BULLETIN CRITIQUE 2101 – Risque de sécurité

BULLETIN N° 05

TITRE : **MOTEUR CHAUD DE LA PLIEUSE/BROCHEUSE**

APPLICABILITÉ : Toutes machines 2101 comportant une plieuse/brocheuse

Figure 1. Position du moteur de circuit papier de la plieuse/brocheuse

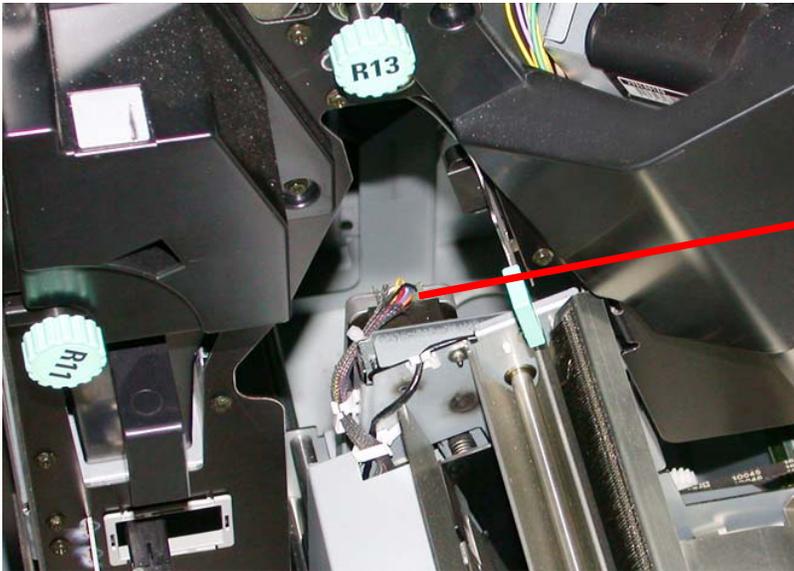
L'utilisateur peut toucher le moteur CHAUD du circuit papier lorsque la plieuse/brocheuse est sortie de la machine 2101.

Pendant le fonctionnement de la plieuse/brocheuse, la température du moteur de circuit papier peut s'élever suffisamment pour que le moteur soit chaud au toucher. Si un incident papier se produit durant le fonctionnement de la plieuse/brocheuse et l'utilisateur sort celle-ci complètement de la 2101, l'utilisateur peut se blesser lorsqu'il dégage le papier bloqué derrière la plieuse/brocheuse. La Figure 1 indique la position du moteur de circuit papier de la plieuse/brocheuse.

Signaler ce risque à tous les clients ayant une machine 2101 dotée d'une plieuse/brocheuse.

Le service technique émettra une étiquette indiquant aux utilisateurs que ce moteur est chaud. Les techniciens installeront cette étiquette aussitôt que possible sur toutes les machines 2101 comportant une plieuse/brocheuse.
